Жилой комплекс "Парус" по адресу: г.Набережные
Челны, ул. Раскольниковова, п. "Чаллы-Яр"

Многоэтажный жилой дом.
Блок "Г"

Раздел 3 "Архитектурные решения"

Разрешение		Обозначение		Жилой комплекс "Парус" по адресу: г.Набережные Челны, ул. Раскольниково, п. "Чаллы-Яр" Многоэтажный жилой дом. Блок "Г"		
122-25		15-77-451-003-AP				
Изм.	Лист	Содержание изменения		Код	Примечание	
1	2	Внесены изменения в содержание раздела		3	зам.	
	3	Скорректированы технико-экономические показатели.		3	зам.	
	4	Дано обозначение этажности здания "Проектируемый объект представляет собой здание сложной конфигурации с 11-ти этажным жилым домом и с 3-х этажным пристроем сложной в плане формы размерами в осях 50,05м x 16,65м с отм.-11,650 до отм.-0,800 и 41,05м x 16,65м в осях жилые этажи. Жилое здание размещается на участке с уклоном и имеет различное число этажей в частях здания в осях 1-18 этажность-11, в осях 18-20 этажность-3".		3	зам.	
	5	Добавлена информация о применении окна с электроприводом на лестничной клетке на плане техн. этажа в осях Ж/1-2.		3	зам.

План технического этажа

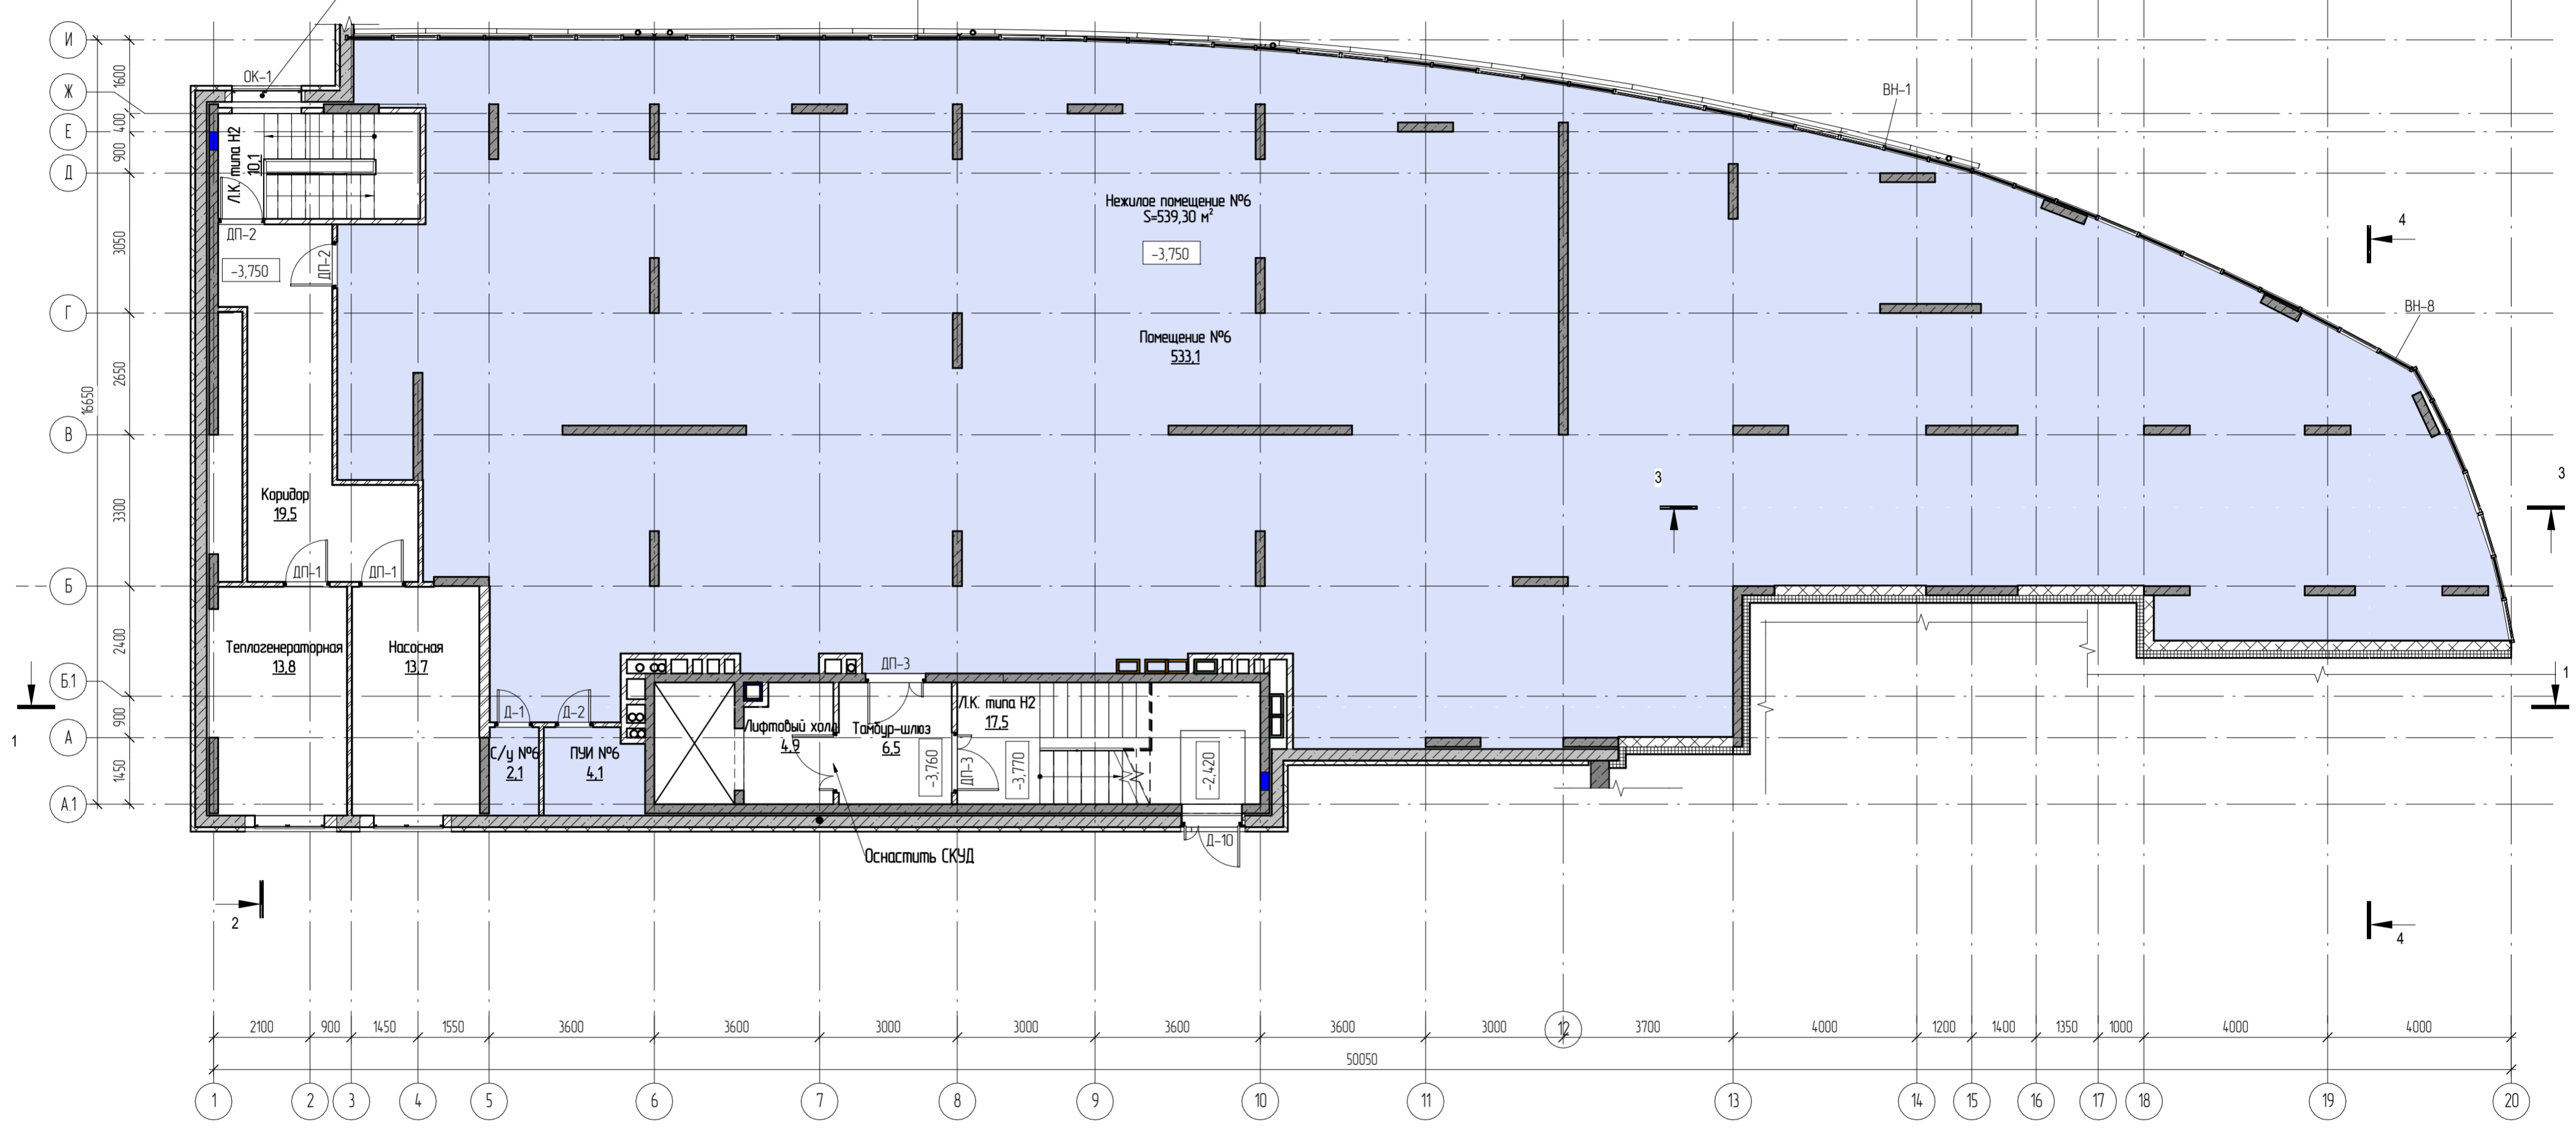
Окно выполнить с электроприводом

Разрез 3-3.

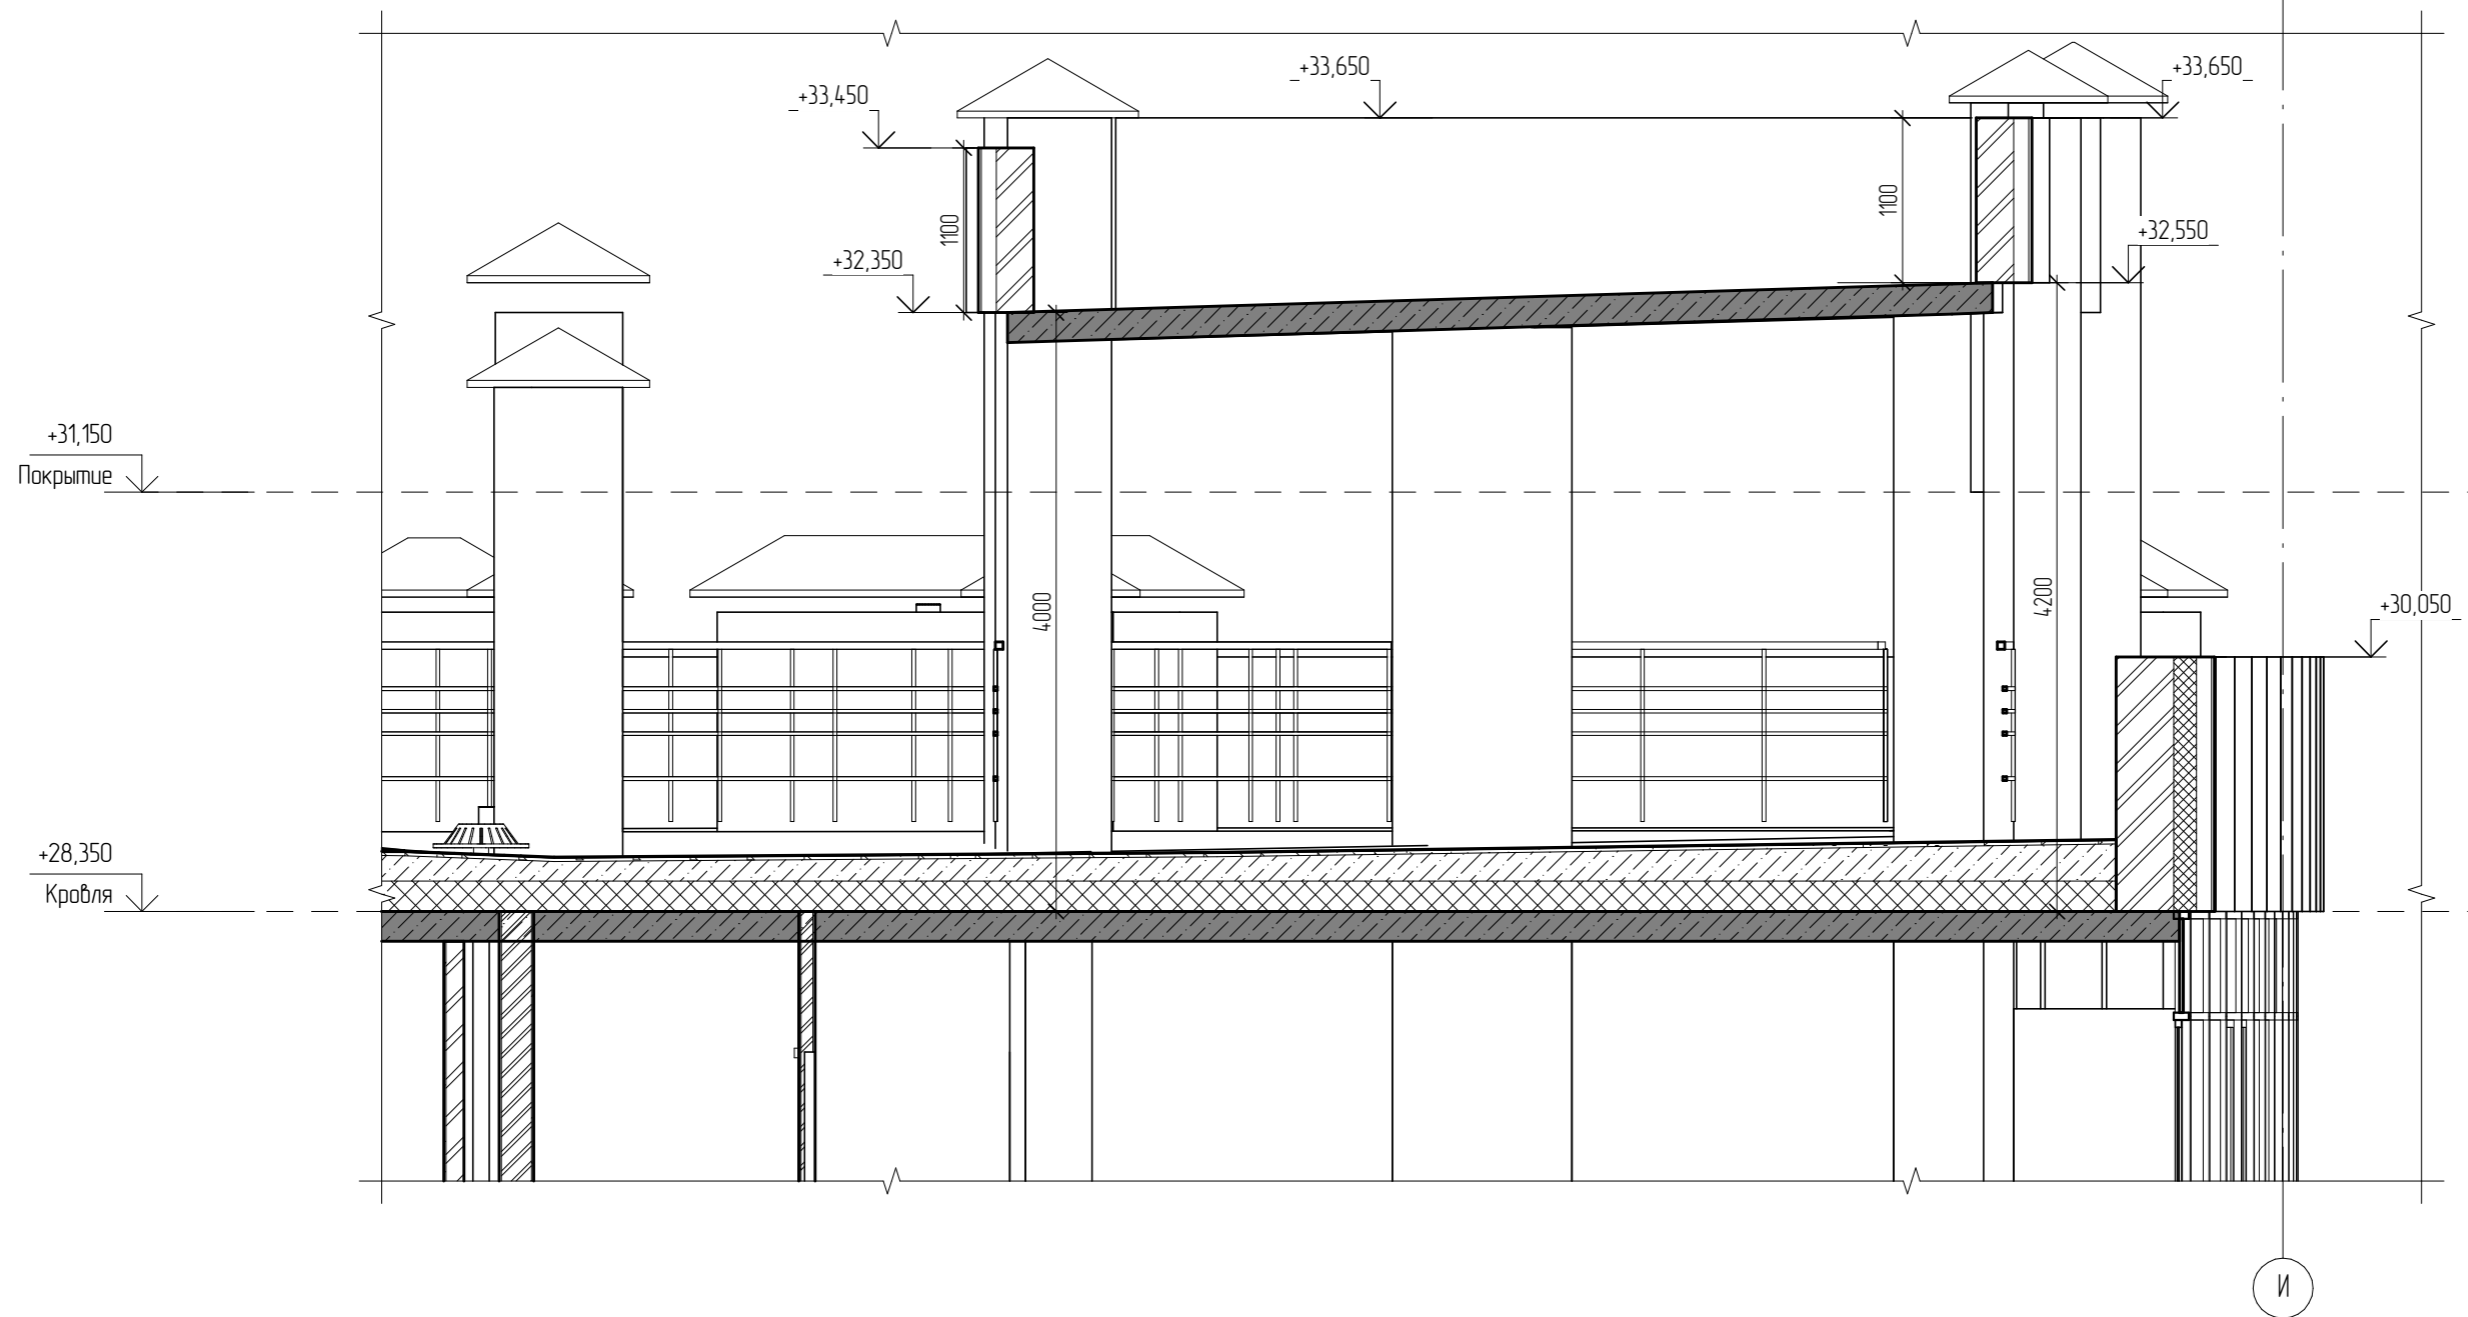
15.1	Разработан разрез 3-3, на котором на отметке +28,350 добавлены конструкции в осях10-16/В-И.		3	нов.	
	16	Выделена область стыковки с административным зданием.		3	зам.	
	17	Обозначены трубы газопроводов. Показана дверь Д-10 в осях 4-5		3	зам.	
	19-20	На отметке +28,350 добавлены конструкции в осях10-16/В-И. Скорректирован пирог кровли: -Пароизоляция "Бикрост" ТПП заменен на "ВИЛЛАТЕКС ИЗОЛ С Н ТПП" 3,0; -наплавляемый "Технозласт" ТКП-4,2 заменен на гидроизоляционный материал "ИКОПАЛ УЛЬТРА В ЭКП"-5,0; -наплавляемый "Технозласт" ТПП-3,0 заменен на гидроизоляционный материал "ИКОПАЛ Н ЭПП" 4,0; -Огрунтовка- раствор битума БНК 90/30 в керасинеили соляровом масле в соотн 1:2,5 заменена на огрунтовку-праймер битумный "ИКОПАЛ".		3	зам.	
Согласовано		Утвердил	Казаков			
		ГИП	Казаченко			
		Составил	Никитина	03.25		
		Изм. внес	Никитина	03.25		
ООО "Стройпроект"					Лист	Листов
						1
